Znak sprawy: ZP.I.271.3.2021

Dot.: postępowania o udzielenie zamówienia publicznego znak: ZP.I.271.3.2021 w trybie podstawowym bez negocjacji pn.: „Przebudowa drogi gminnej nr 336007T ulicy Szkolnej w miejscowości Janik, gmina Kunów” (Numer ogłoszenia w BZP: 2021/BZP 00048938/01 z dnia 2021-05-07).

Wyjaśnienie nr I treści SWZ

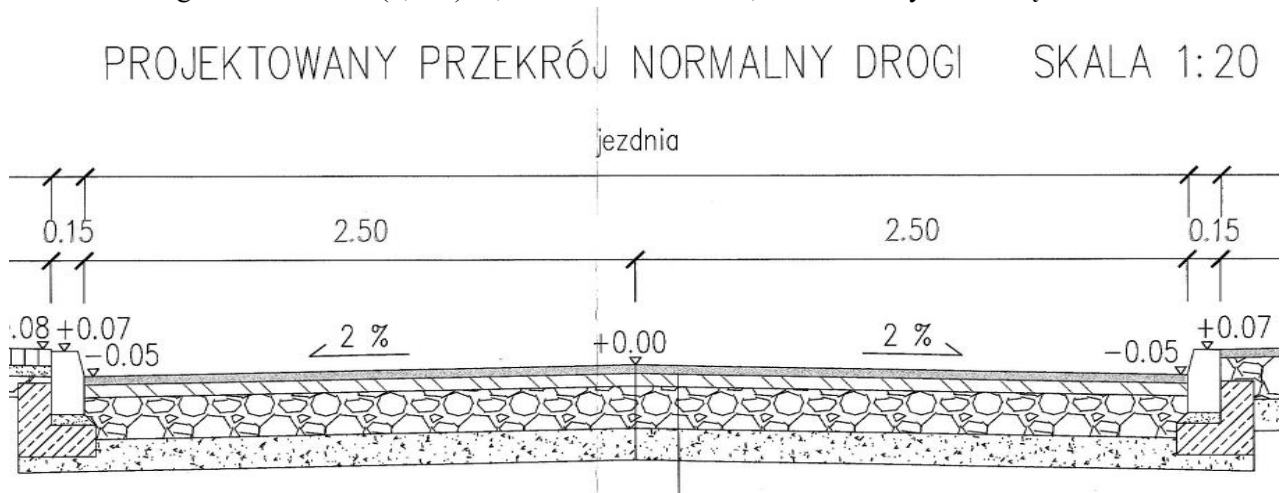
Według rysunku poniżej, konstrukcja pod krawężnikiem ma szerokość 0,3m obustronnie czyli 0,6m. Szerokość drogi 5m. Razem $5+(0,3*2)=5,6m$ x 859mb = 4'814,4m². Prosimy o korektę.

Zgodnie z Rozdziałem XV ust. 6 SWZ z dnia 7 maja 2021 r. „Wykonawca podaje w ofercie łączną cenę ryczałtową wraz z podatkiem VAT za wykonanie przedmiotu zamówienia. Oferta musi zawierać ostateczną, sumaryczną cenę obejmującą wszystkie koszty z uwzględnieniem wszystkich opłat i podatków (także podatku od towarów i usług) oraz ewentualnych upustów i rabatów. Przy dokonywaniu wyceny przedmiotu zamówienia należy uwzględnić wszystkie dane z analizy projektu budowlanego, przedmiaru robót i zapisy zawarte w SWZ oraz wnioski wpływające z wymaganej do przeprowadzenia wizji lokalnej w terenie. Przedmiar robót jest uzupełnieniem przedmiotu zamówienia i nie może stanowić jedynej podstawy do obliczenia ceny za wykonanie zamówienia. Do wynagrodzenia ryczałtowego ma zastosowanie art. 632 KC”.

Wykonawca sam koryguje przedmiar i ustala wielkości poszczególnych pozycji w oparciu o dokumentację projektową. Zamawiający nie będzie w tym zakresie korygował przedmiaru.
